HENVENDELSER MODTAGET I HØRINGSPERIODEN

FORSLAG TIL LOKALPLAN SLUSEHOLMEN STATIONSOMRÅDE

Supplerende høring om afgrænsning af vejareal til metroplads i lokalplansforslag for Sluseholmen Stationsområde

HOFOR A/S – Høringsvar til ”Lokalplanforslag Sluseholmen Stationsområde”

Bilag 2 - 20220822_Vejareal 1-1500

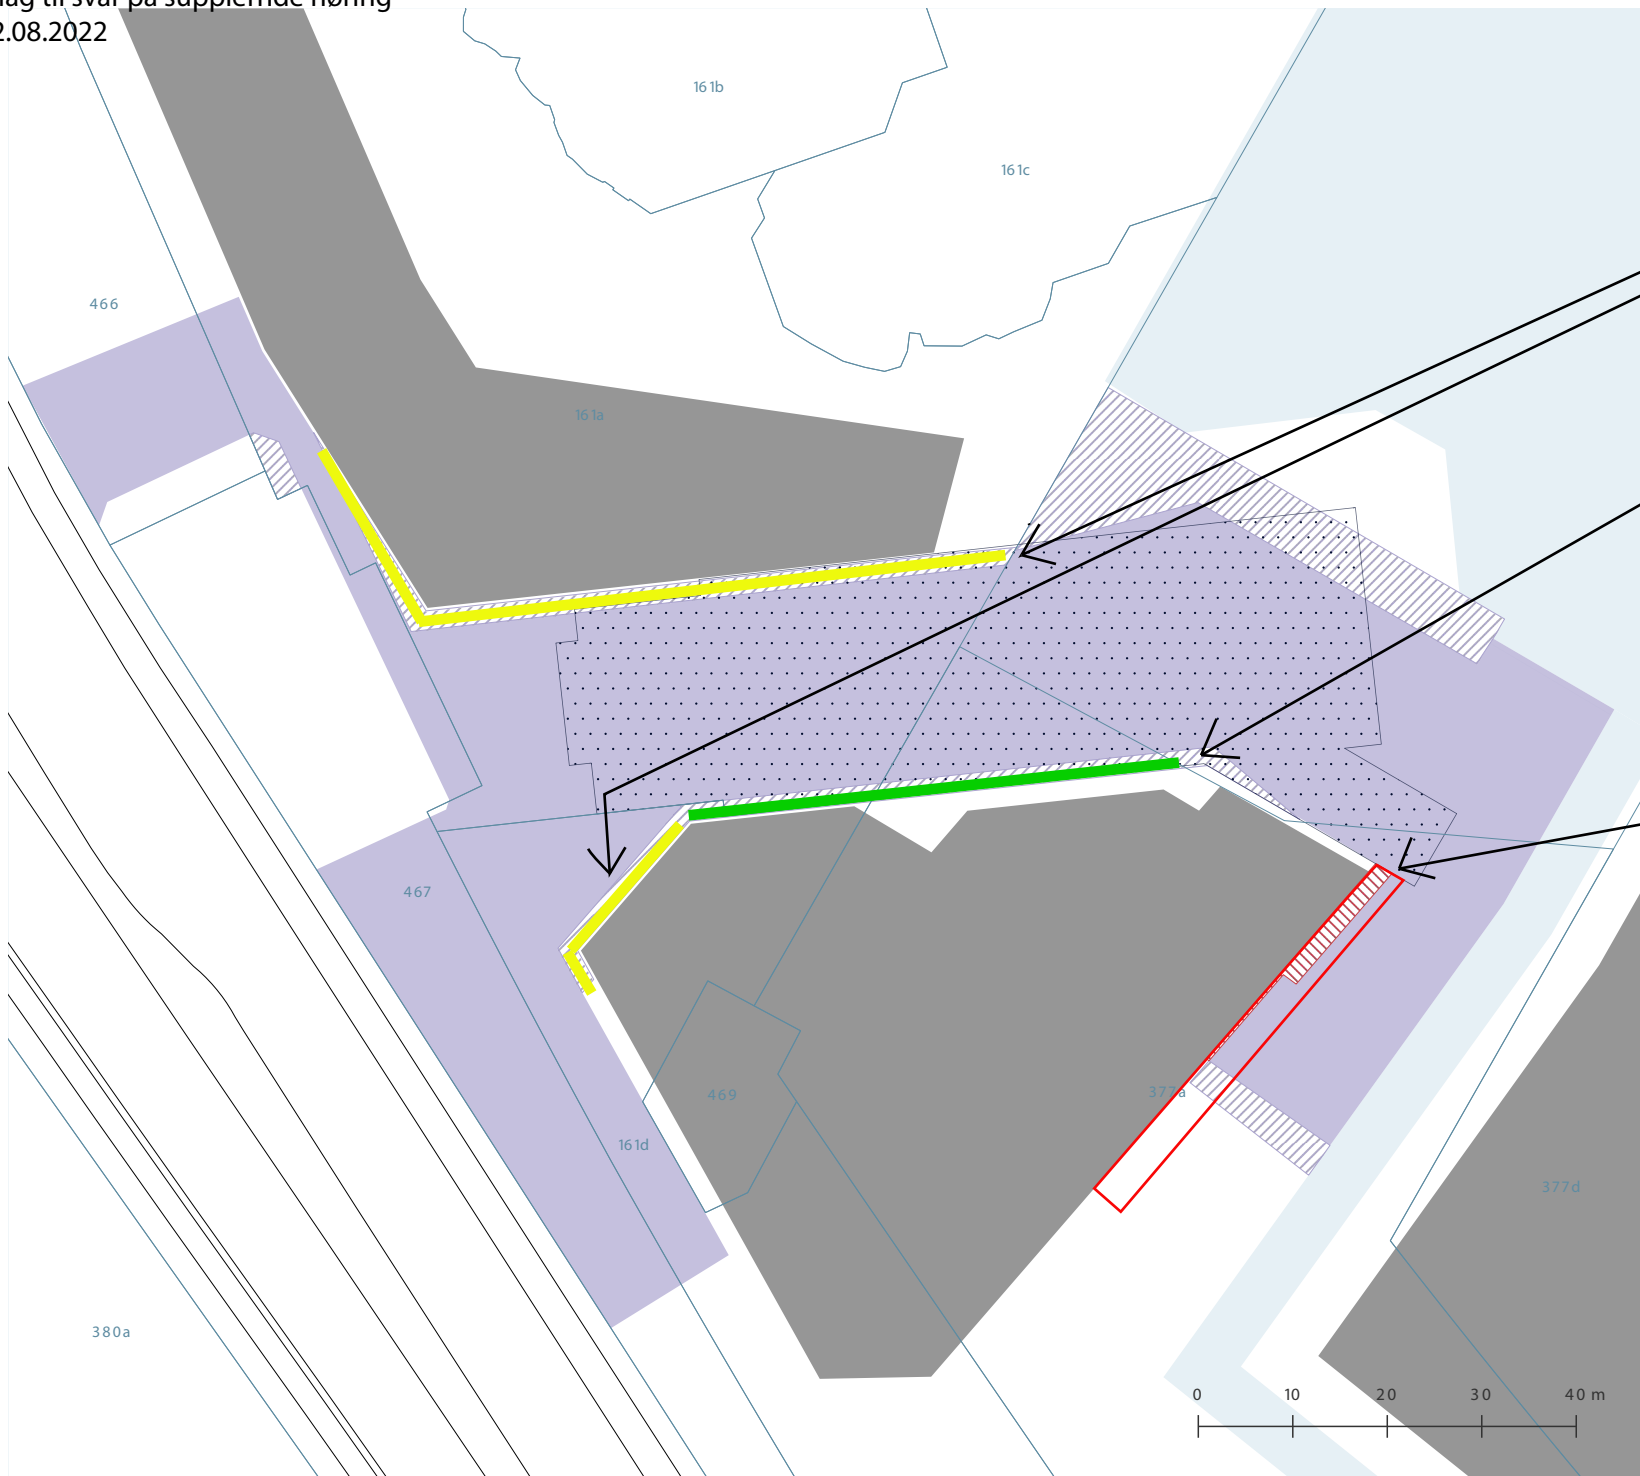
Vejareal bør tage hensyn til, at der er adgang til bygningerne og kantzoner

Vejareal bør tage hensyn til, at der ved den grønne linje kan være en baldakin med et fremspring på 1,8 meter ud over byggefeltet. Baldakin skal have en frihøjde på mindst 4,5 meter over terræn

Reduceret og udvidet vejareal skal tage hensyn til at kantzonen kan være 5 meter kantzone vinkelret på facaden og at der kan indresse gode terrasser til udeservering.

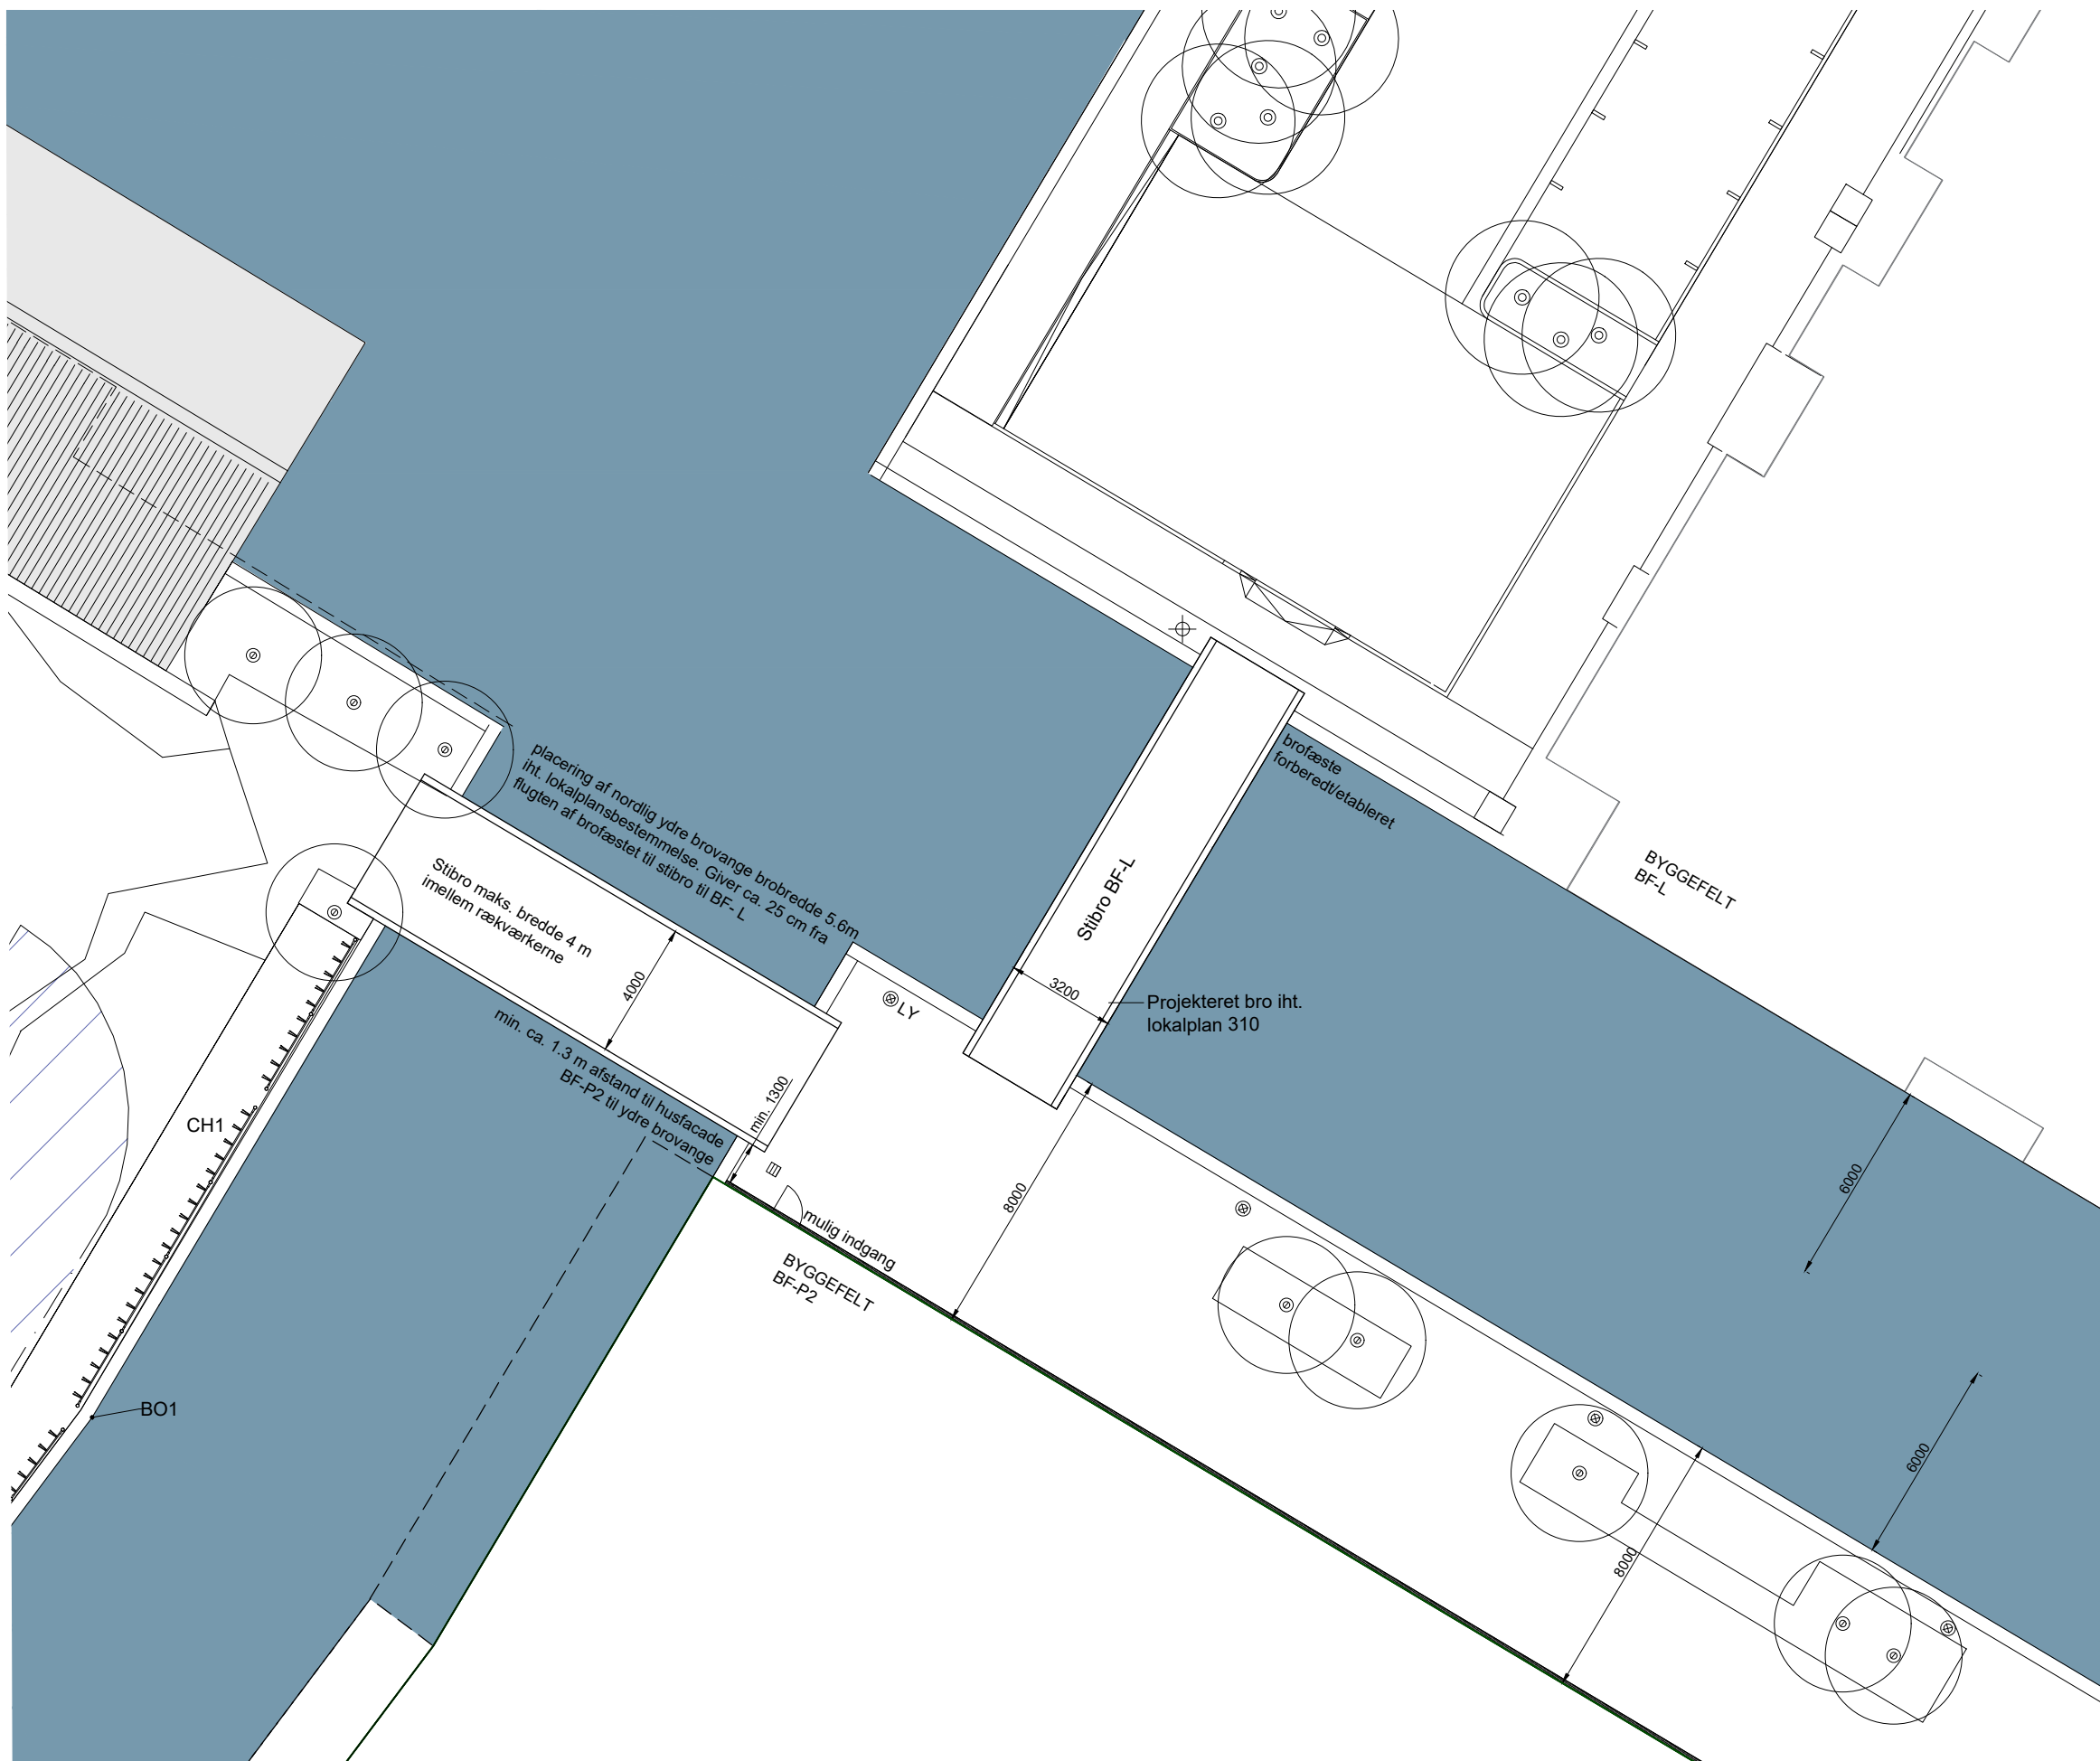
Kanalgadens bredde er 8 meter inkl. bolværkværkshammeren. Den planlagte stibro (Lokalplan 310, tillæg 3) lige nord for den nærværende nye lokalplansbro rækker ca. 1 meter ind på land.

Det er hensigtsmæssigt, at trafikanter der færdes på den nordlige stibro gives mulighed for at orientere sig uden at være i fare for at blive påkørt af færdsel til/fra den nye stibro.

Samtidig ønsker vi, at der etableres en respektafstand mellem byggefelt P2 og stibroen på mindst 1 meter, af hensyn til byggefeltets og broens fundaments konstruktioner.

Smallere bro vil sikre sænkede fart for cyklister på et sted med mange fodgængere.

Øvrige vejbroer til biler på Sluseholmen har en bredde på 5m. Vi ønsker ikke at broen opfattes som en kørebro.

Det forudsættes at
 - broen udføres som øvrige eks. stibroer på Sluseholmen, men bredden øges til ca. 4 m (måles imellem rækværker iht. jf. Lokalplan 310 tillæg 3 § 5 stk 4)

§7 – stk 1 e og h_Baldakinplan

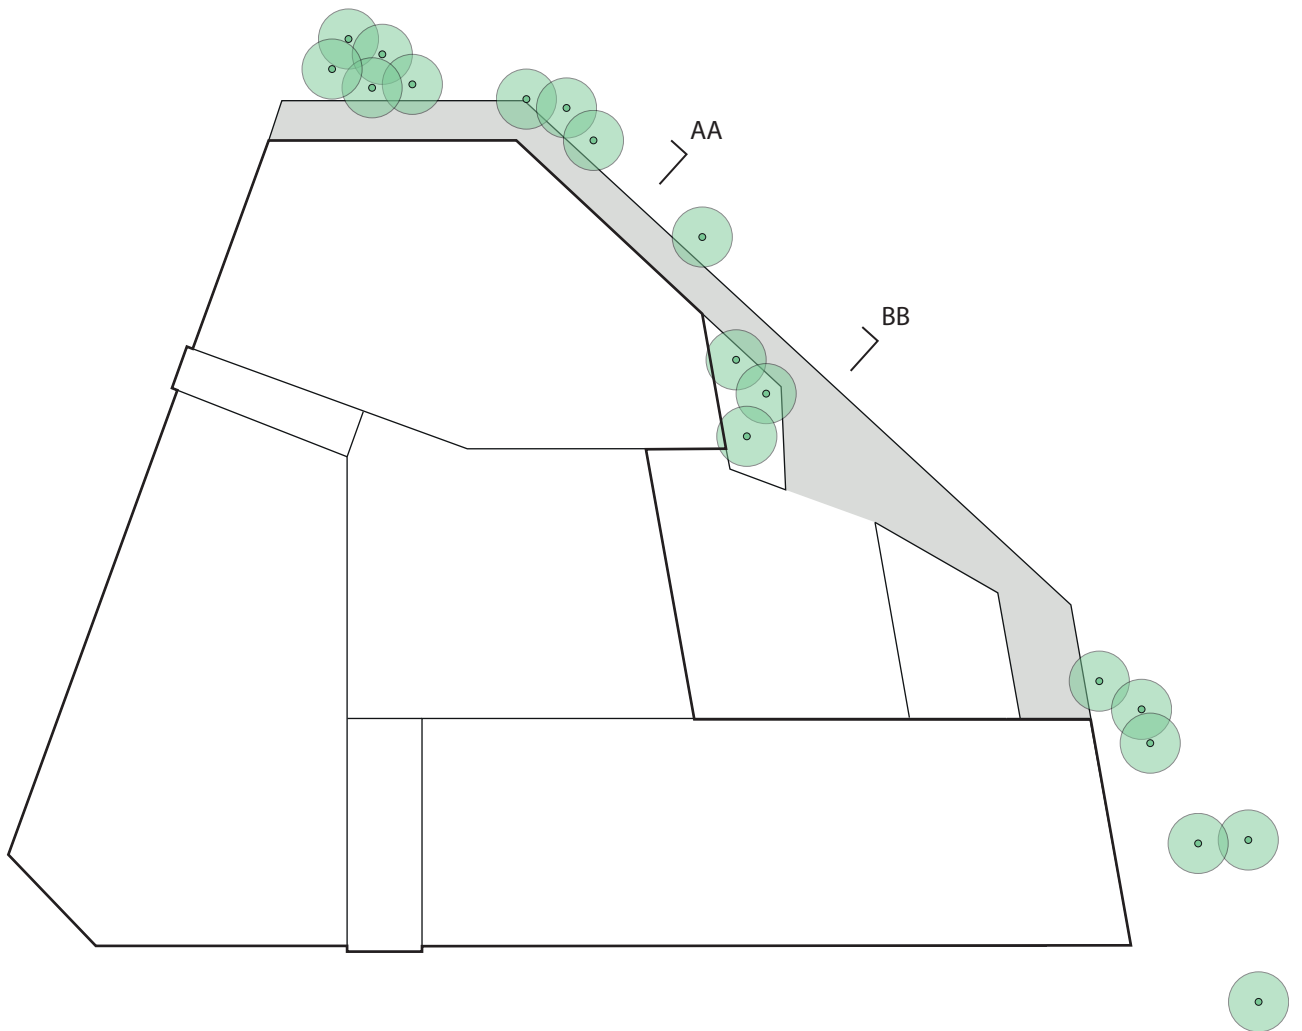
Ved den viste udstrækning i lokalplansudkastet er mulighed for baldakin ret begrænset og stopper lidt mærkeligt ift. indgange og bevægelse omkring bygningen. Med den større designfrihed, får vi mulighed for en længere sammenhængende baldakin.

Vi vil med baldakinen gerne gøre bygningen mest muligt inviterende overfor brugerne af metropladsen, overdække ankomsten, naturligt guide til hovedindgangene samt skabe en flot facade.

Baldakinen vil, som vist på bilag "[§7 – stk 1 e og h_Baldakinplan](#)", være med store åbninger, så de krævede antal træer og grønne kantzoner i lokalplansudkastet fastholdes.

Baldakinen vil fortsat være med en frihøjde på mindst 4,5 meter over terræn og max. 1,8 meter over byggefelt, så at trafikken på metropladsen ikke generes. Se bilag "[§7 – stk 1 e og h_Baldakin og trafik](#)".

§7 – stk. 8 - SLØ_K02_LX_H3_ET02_N03_ Hovedprincipsnit Gårdhave mod Vest

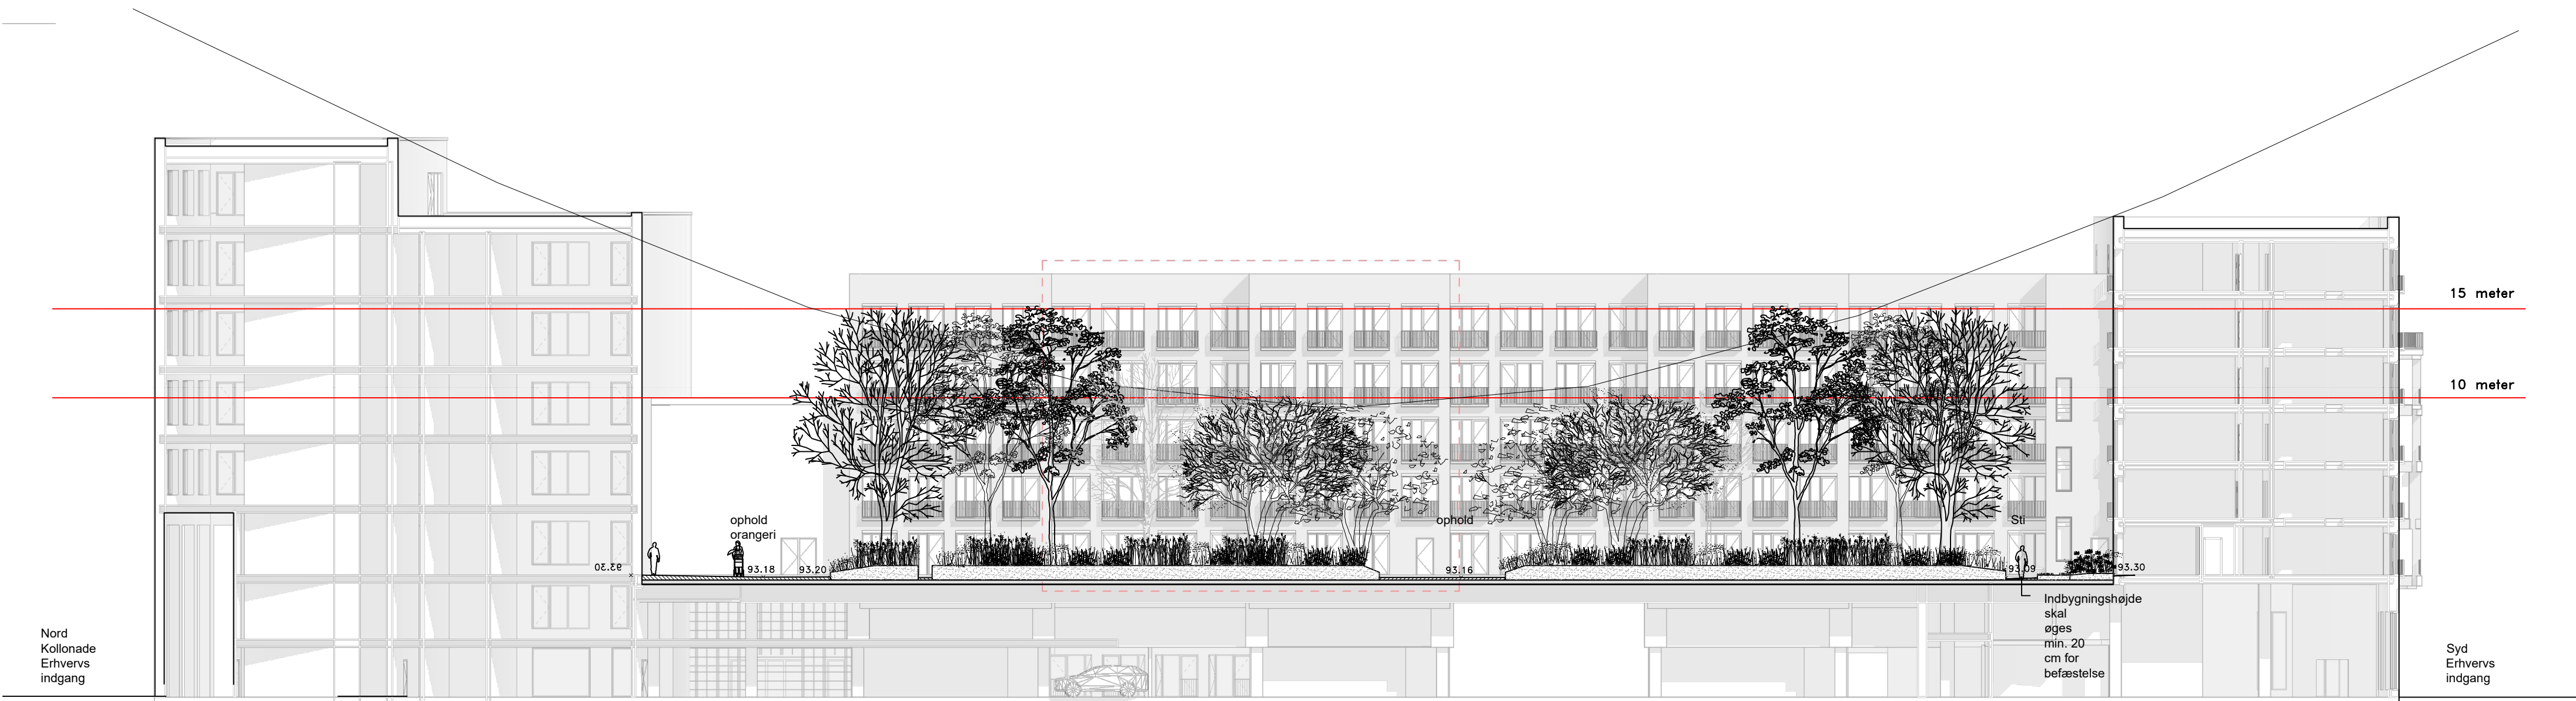
Der er i lokalplansforslaget krav til at man i Sluseholmen byggefelt Ø planter gårdrummet meget tæt og højt. Det vurderes som en god og positiv indstilling at have et meget grønt og frodigt gårdrum. Men vi ønsker samtidig at man i gårdhaven har plads til gode udendørs opholdsarealer i tilknytning til både boliger og erhverv, hvor så meget dagslys som muligt kommer ned i gårdrummet og samtidig giver de bedst mulige dagslysforhold i boligerne. Plantes der så tæt og højt, som lokalplansforslaget angiver, vurderer vi at gårdrum og boliger får meget lidt dagslys og at der ikke vil være tilstrækkelig plads til plæner og terrasser til ophold.

Det er derfor vores anbefaling at man lader beplantningen følge bebyggelsehøjden mod vest, da denne er defineret netop for at sikre optimalt dagslys i boligerne. Af samme årsag ser vi det som hensigtsmæssigt at beplantningen 'trykkes' i højden hvor bygningen er lavest så beplantningen her når en maksimalhøjde på 10m.

Desuden ser vi det som en fordel at beplantningen er i varierende højder, fra buske og mellemstore træer til store træer, da det vil skabe mangfoldighed i beplantningen i øjenhøjde og give en bedre skalaformidling mellem bebyggelse, gårdrum og kroppens skala.
